株洲云龙示范区自然资源和规划局建设工程规划变更公示

株洲云创智城智能终端产业园项目位于云龙示范区云霞大道与龙虎路交界处。项目一期建设单位为湖南陆锦建设有限公司，设计单位为湖南大雅建筑设计有限公司。根据市场客户需求，拟调整3#、6#厂房内部分隔，现将该项目变更内容公示如下。

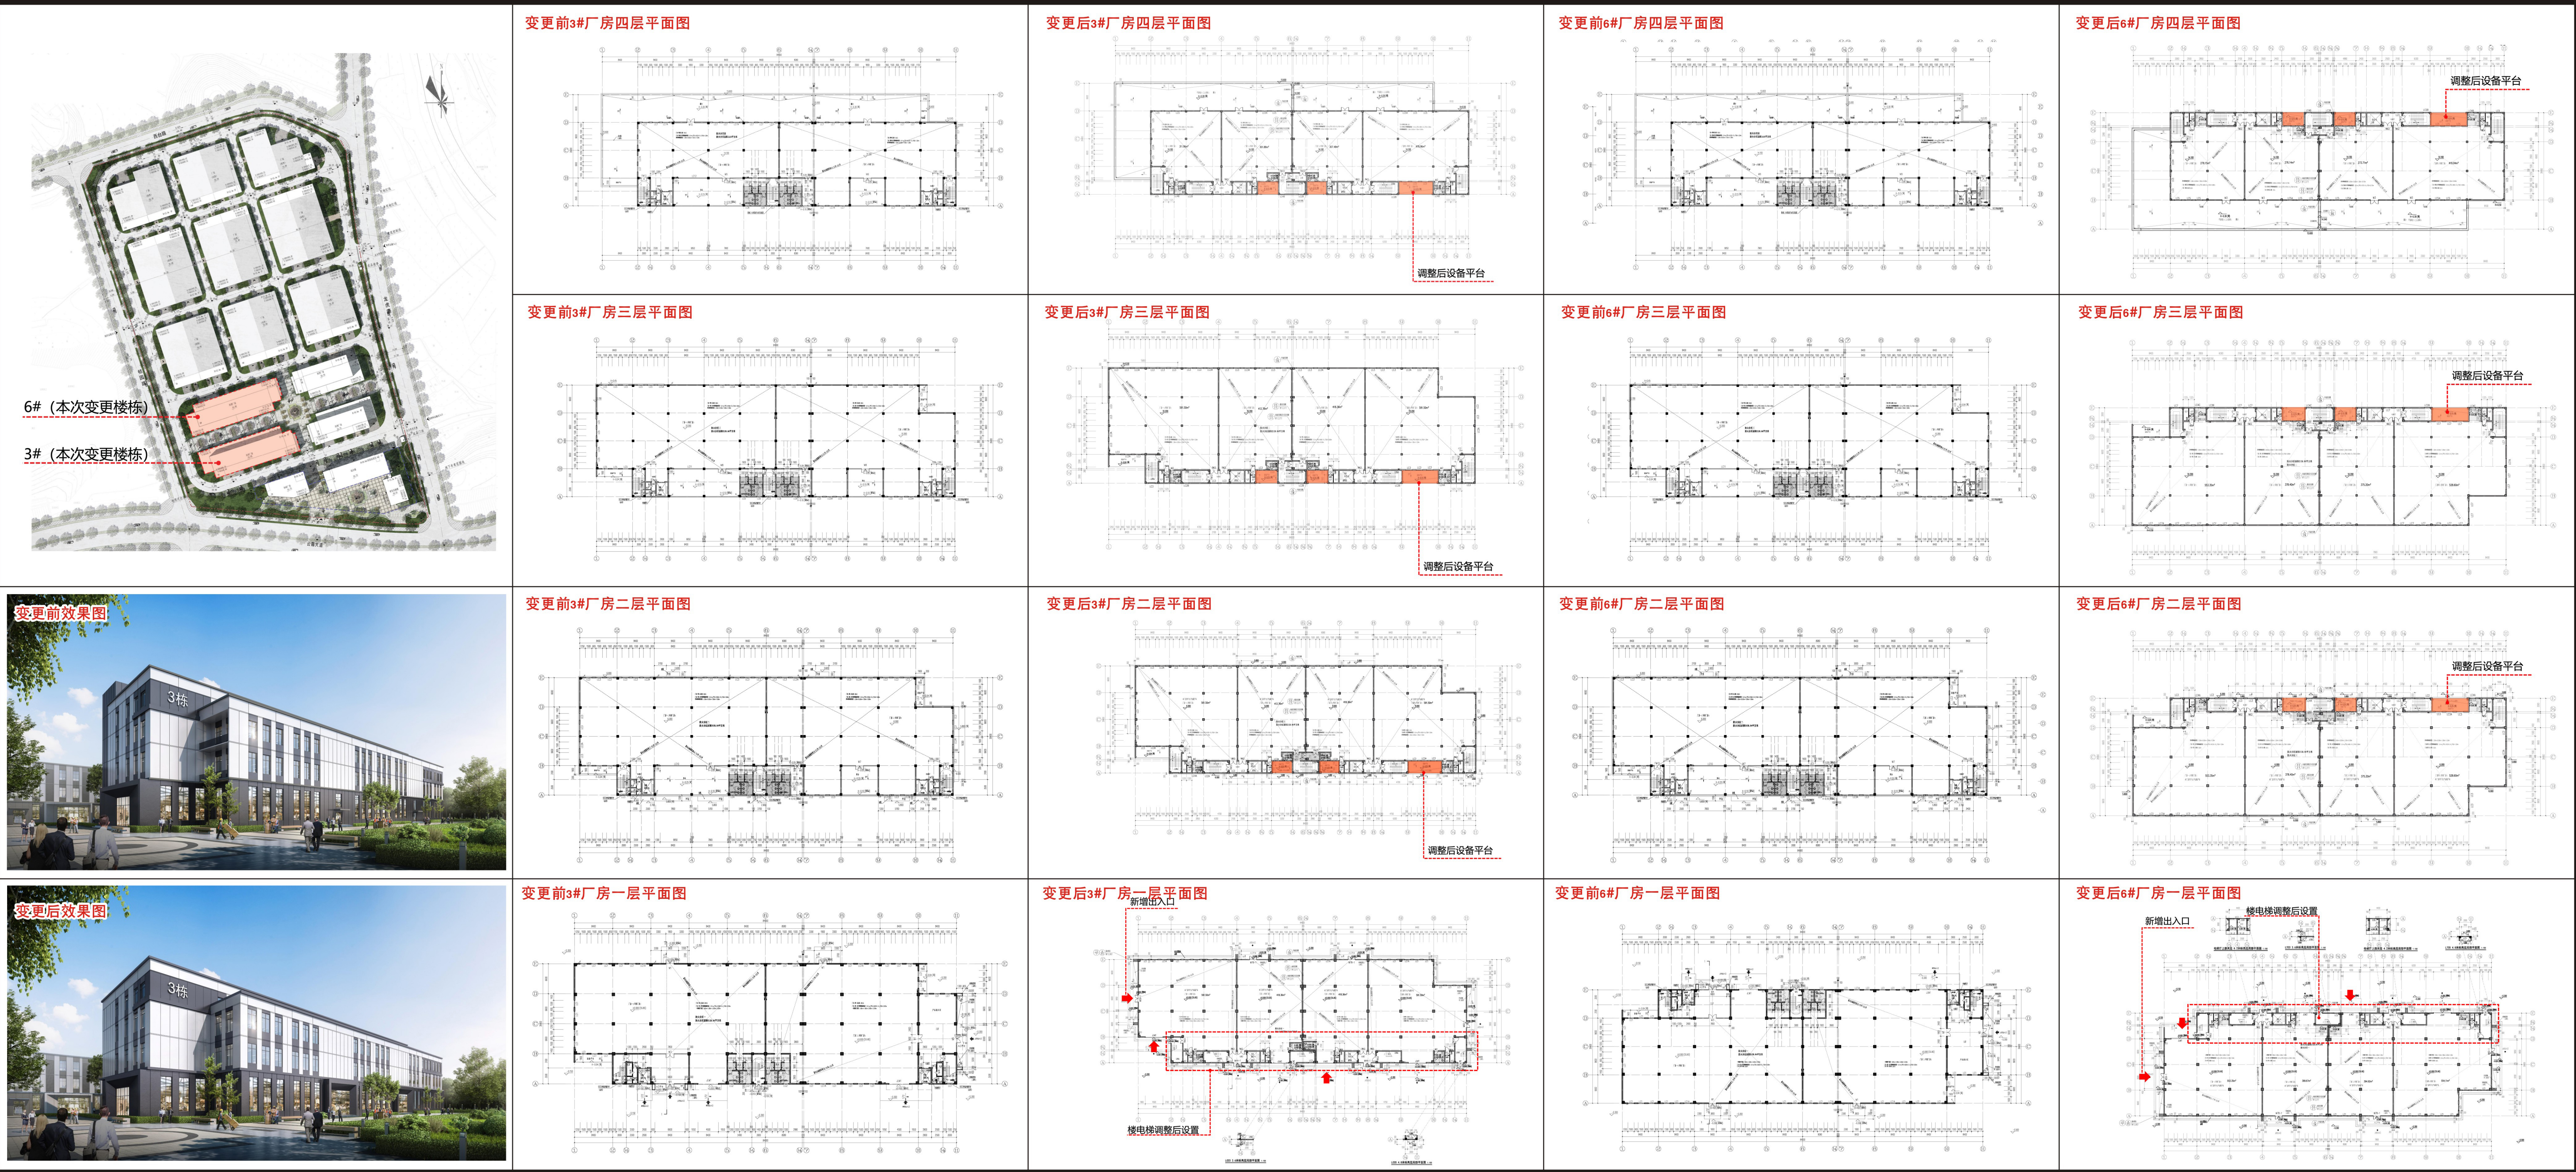
- 1、调整3#、6#厂房内部分隔，将每层平面由二间厂房切分为四间厂房，为满足每间厂房的消防疏散及厂房货流等要求，平面增加三个厂房出入口，局部调整厂房出入口位置,楼梯电梯均做相应调整,每间厂房设备平台重新布置。
- 2、调整前3#、6#每栋厂房建筑面积为8008.14m²，调整后3#、6#每栋厂房建筑面积为8018.28m²，总面积增加20.28m²。
